##### **Рабочая группа по вопросам освещения и световой сигнализации**

### **Предложение по проекту поправок к Правилам № 104 (Светоотражающая маркировка для транспортных средств категорий М, N и O)**

#### **Представлено экспертом от Европейской ассоциации поставщиков автомобильных деталей\***

Рис. 3а  
Светоотражающий маркировочный материал класса "F"

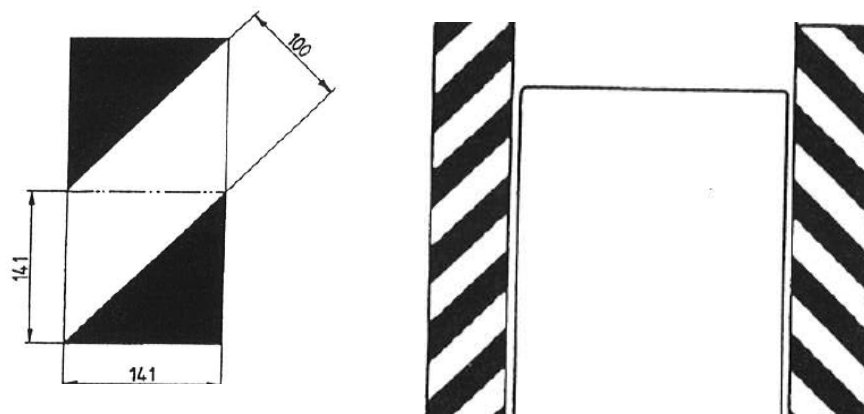
**2.2.1 Светоотражающие материалы класса "F" должны состоять из красных и белых диагональных полос шириной 100 мм каждая, которые направлены под углом в 45° наружу и вниз. Базовая стандартная область представляет собой квадрат со стороной 141 мм, разделенный на белую и красную половины, образующий одну стандартную область, как показано на рис. 3.**

**2.2.2 В случае крупногабаритных транспортных средств с имеющимся пространством для размещения маркировки минимальная длина любого элемента светоотражающего маркировочного материала должна включать в себя не менее девяти стандартных областей, описанных в пункте 2.2.1 выше; в случае же транспортных средств с ограниченным пространством для размещения маркировки минимальная длина может быть сокращена до четырех стандартных областей.**

Рис. 3б  
Пример знака

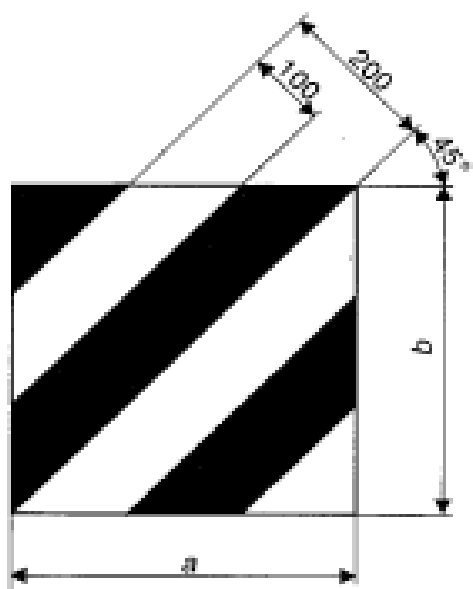
1. В настоящем предложении вводится новый маркировочный материал класса "F" с разметкой шевронного типа, предназначенный для автофургонов или прицепов, на которых обычно не используются контурные маркировочные материалы.
